SPARC® Enterprise M4000/M5000サーバ プロダクトノート

XCP 1040 版

SPARC Enterprise M4000/M5000 サーバ プロダクトノート

ナットの干渉について

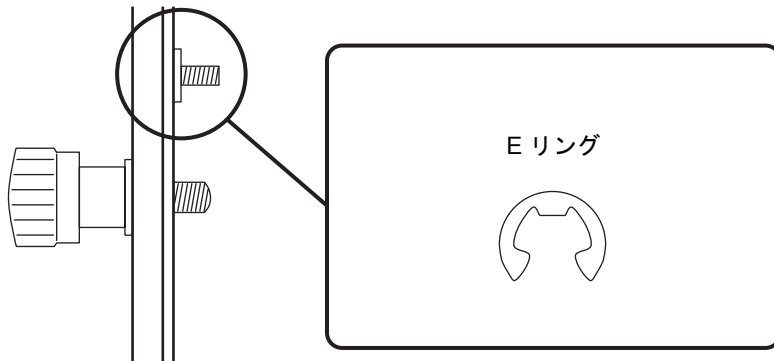
M4000およびM5000サーバを19インチラックに搭載する場合、装置をラック奥まで挿入したときに、ベゼル固定用ナットがラック柱に干渉して、正しく固定できないことがあります。

このような場合、ベゼルを固定しているナットとリングをEリングに交換してください。

1. 干渉するベゼル固定用ナットとリングを装置から外します。

2. 外したナットとリングの代わりに、ラックキットに添付されているEリングを取り付けます。

3. 装置をラックの奥まで挿入し、固定します。

図 1 メモリボードの DIMM スロットの番号付け

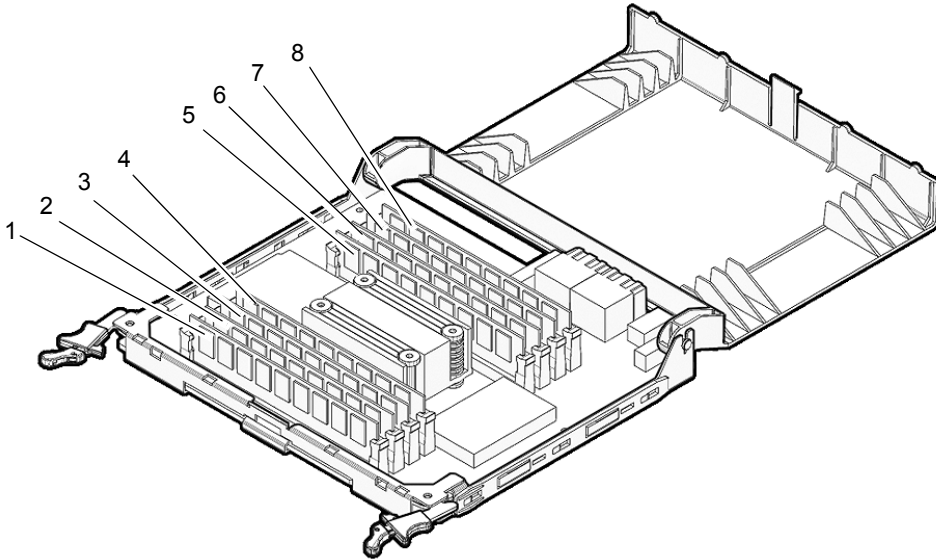
DIMMの交換

DIMMは、停止FRU交換コンポーネントです。DIMMを交換するには、サーバ全体の電源を切って、電源コードを抜く必要があります。

メモリボードは、SPARC Enterprise M4000サーバでは最大4枚、SPARC Enterprise M5000サーバでは最大8枚まで実装することができます。メモリボード上のDIMMは、グループAおよびグループBのグループに分割されます。

DIMMの実装条件は次の通りです。

- DIMMはグループ毎に4枚単位で実装されます。
- グループAのDIMMの容量は、グループBのDIMMの容量以上でなければなりません。グループBにはDIMMを搭載しなくてもかまいません。
- グループA内のDIMM、グループB内のDIMMは同一容量、種別（rank）のものを搭載してください。グループ内で異なる容量のDIMMは混在できません。

異なる容量、種別（rank）のDIMMに交換する場合は、同一CMU内の全てのメモリボードにおいて上記条件を守る必要があります。
